INFORMATIVO TÉCNICO

DEPARTAMENTO	DATA	ABRANGÊNCIA	NÚMERO	REVISÃO
SAT	28/12/2006	GERAL	501/06	0

PLT-5070: ATUALIZAÇÃO DE SOFTWARE

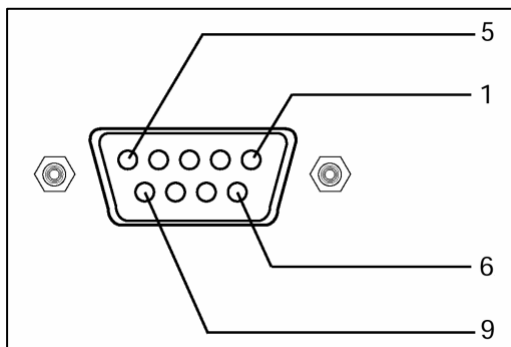
Estamos disponibilizando a atualização do software do PLT-5070. Esse software corrige a anormalidade de "interferência" do controle remoto da **SKY+** no TV plasma.

Produtos que deverão ser atualizados:

- Todos TVs PLT-5070 que estiverem sendo analisados.

Verificação da versão do software:

1. Acessar o menu de serviço.
2. Pressionar a tecla menu no controle remoto.
3. Selecionar a opção **TELA** e pressionar o botão **ENTER** do controle remoto.
4. Digitar a seqüência **1-9-7-9** no controle remoto.
5. Aparecerá no canto esquerdo da tela o menu de serviço.
6. Verificar na parte inferior do menu de serviço qual a versão de software que o televisor possui.

ESQUEMA DE LIGAÇÃO: CABO SERIAL DB9 FÊMEA / FÊMEA

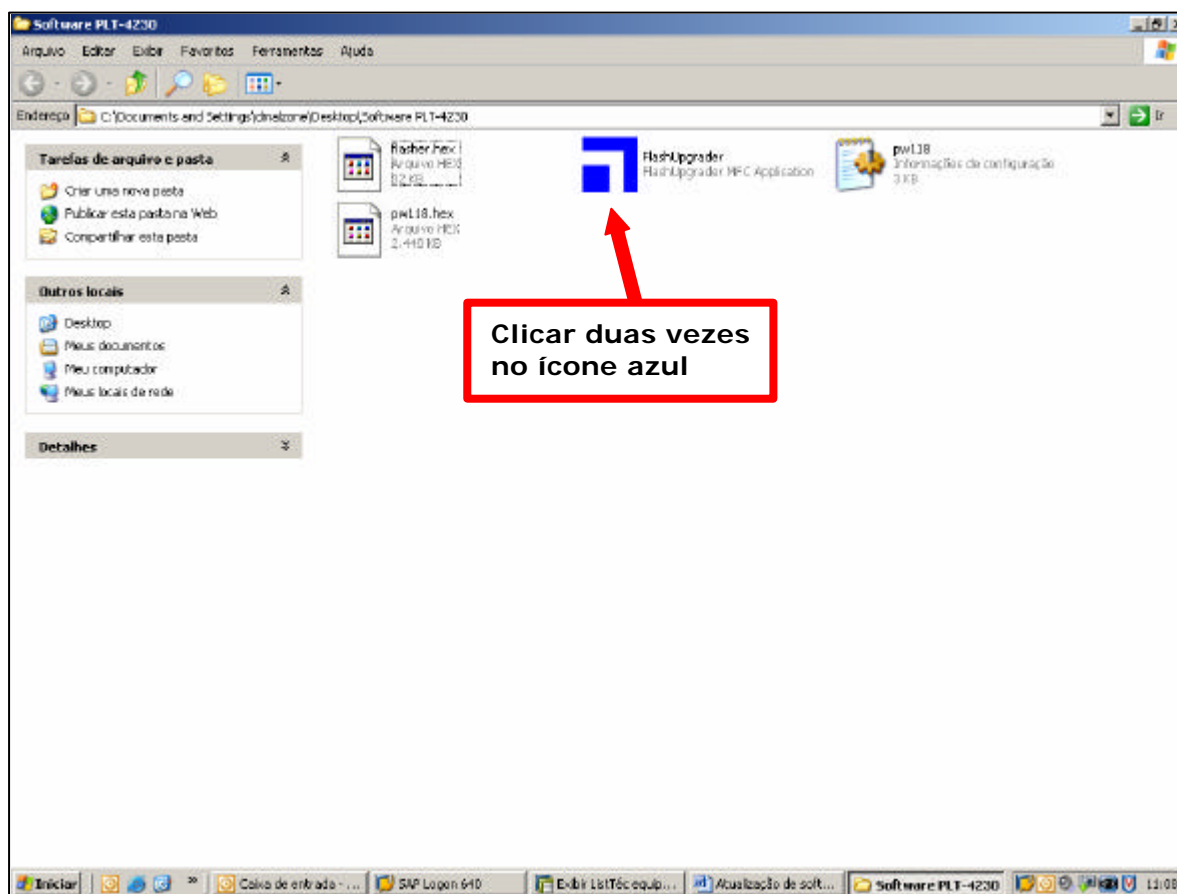
1. Adquirir um cabo serial do tipo DB9 fêmea-fêmea, par trançado.
2. Inverter em uma das extremidades do cabo serial DB9 fêmea – fêmea, o pino 2 com o pino 3.
3. Segue a ilustração referente a pinagem do cabo serial.

CABO MODEM – NU MODEM (pinos 2 e 3 invertidos).

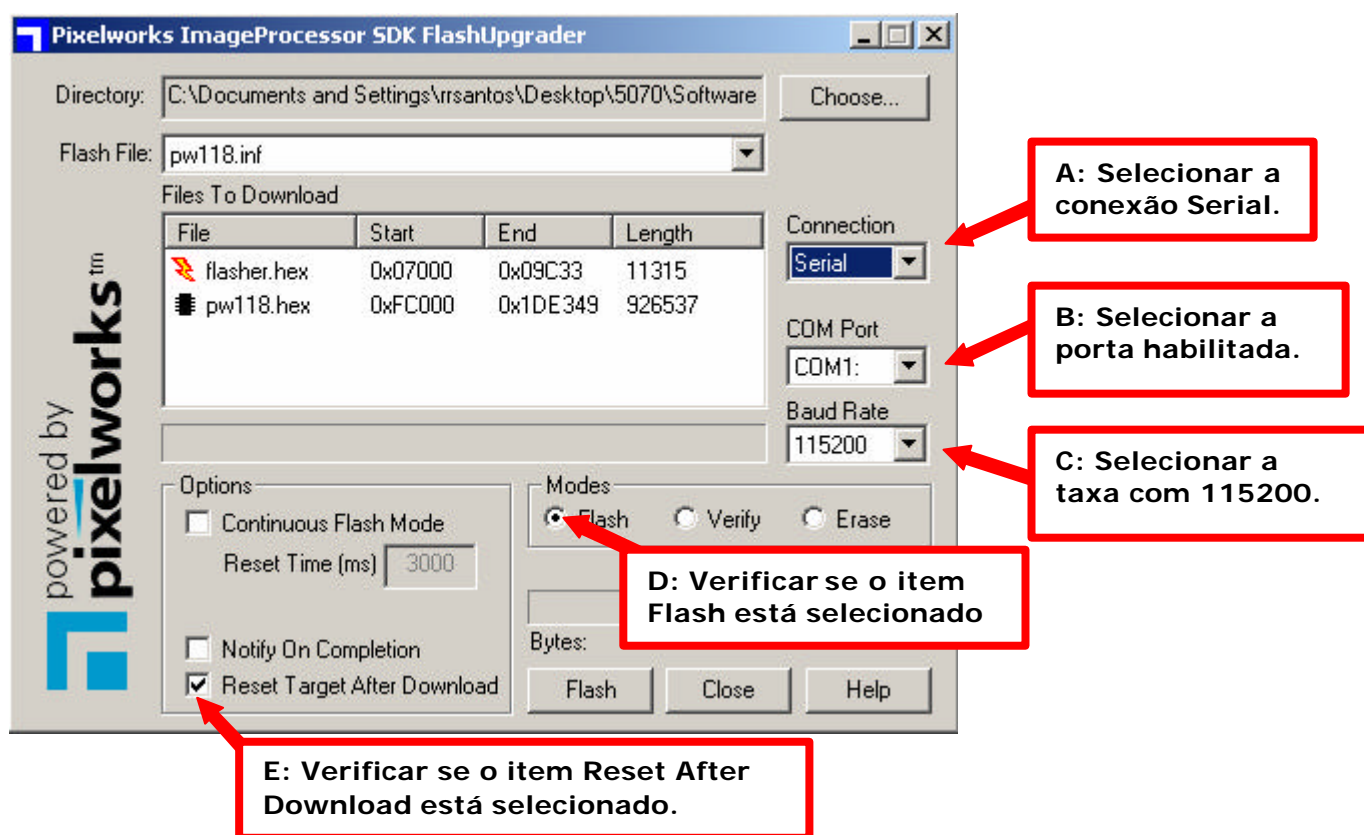
7. Após termos acesso à tela do programa de atualização de software, onde deveremos verificar:

- A: Selecionar a conexão utilizada: Serial.
- B: Selecionar a porta serial habilitada no computador.
- C: Taxa de transmissão que será 115200 (Baud Rate).
- D: O item Flash está selecionado.
- E: O item Reset Target After Download está selecionado.

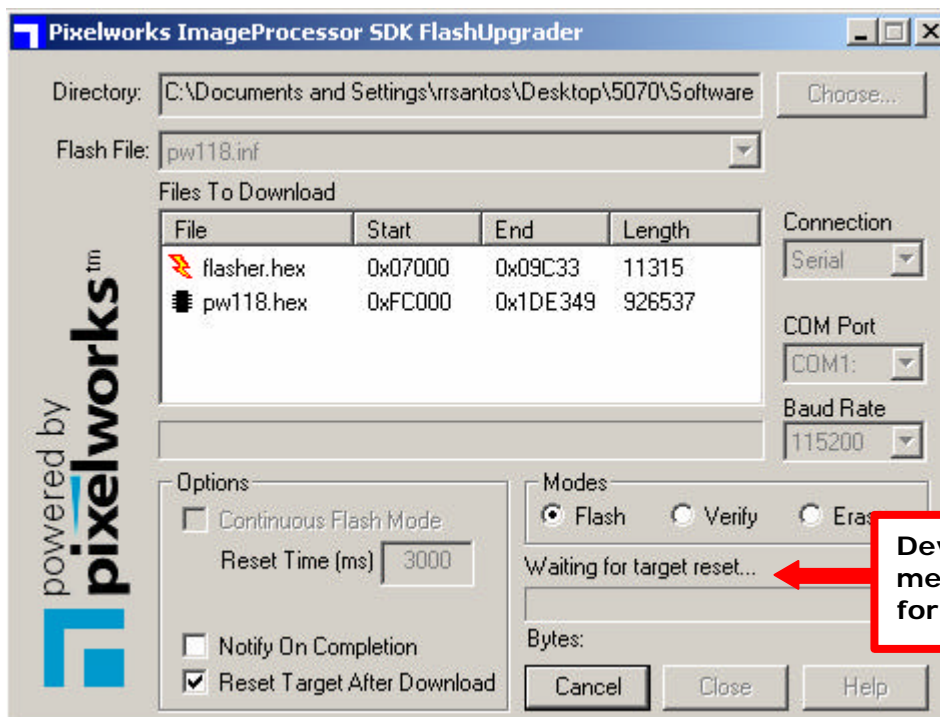
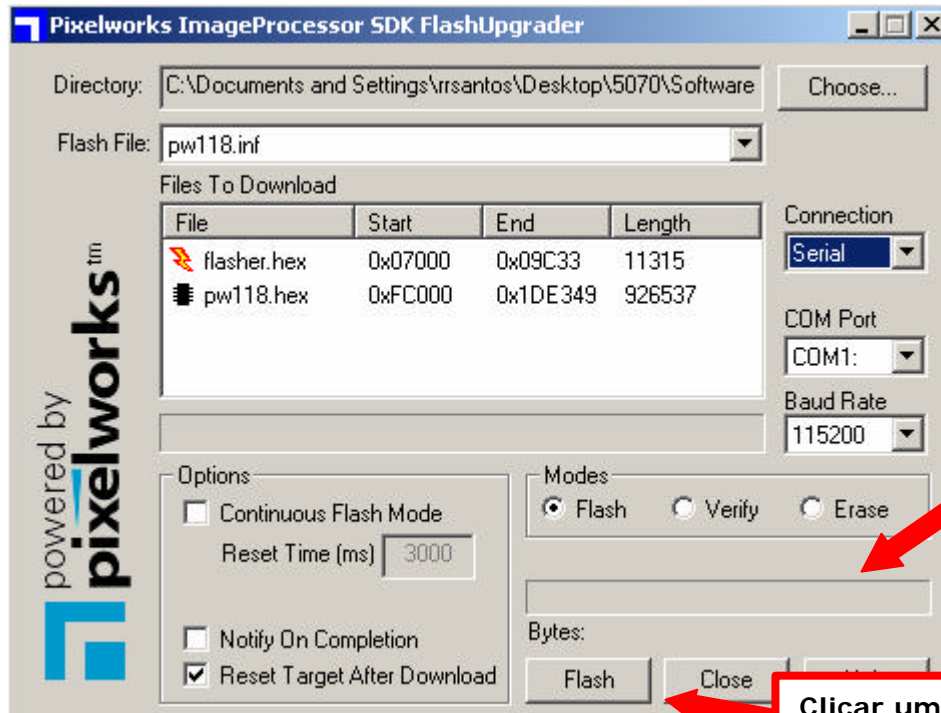
10. Clicar uma vez no botão Flash do programa de atualização, em seguida deverá aparecer a mensagem: **Waiting for Target Reset** acima da barra de progresso.

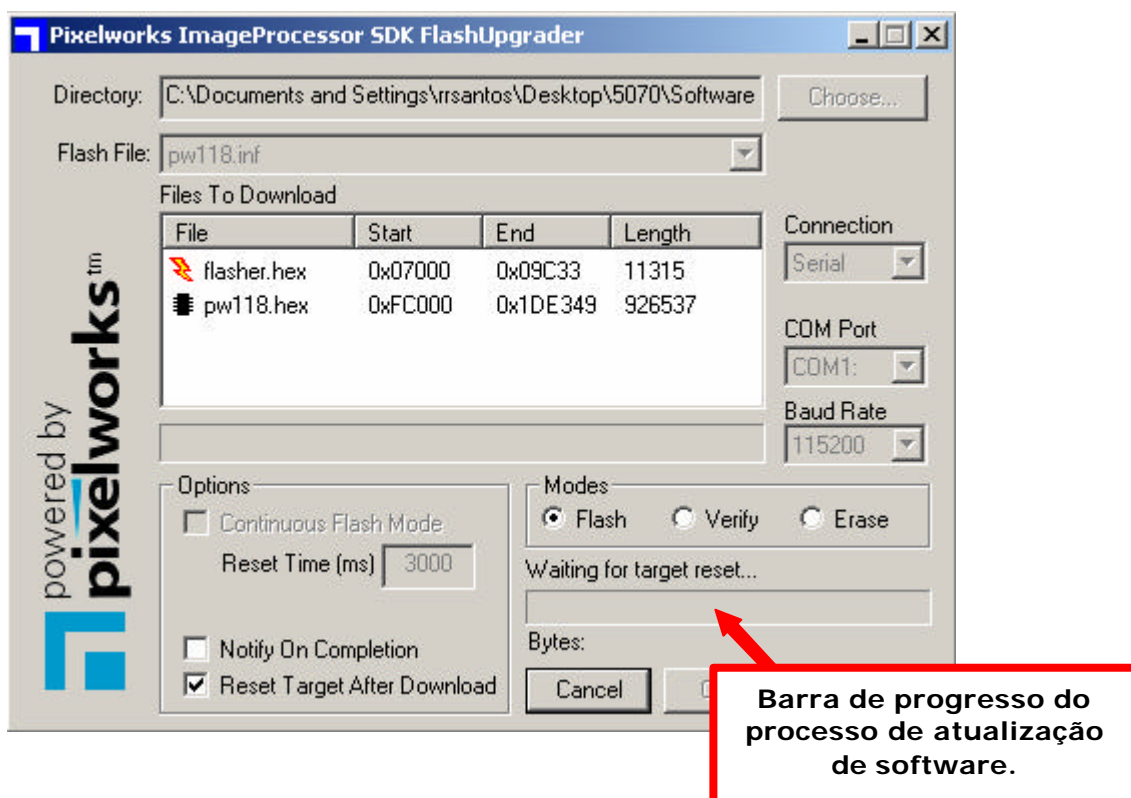
11. Após aparecer a mensagem, deve-se ligar o televisor através da tecla Power do painel frontal, em seguida poderemos verificar no computador o programa executando a atualização.
12. A primeira barra de progresso efetuará o erase (apagamento) da memória Flash.
13. A segunda barra carregará o novo software na memória Flash.
14. Quando a barra de progresso indicar que 100% da memória foi carregada, o televisor deverá ligar sozinho, isso indicará que o processo foi executado com sucesso.
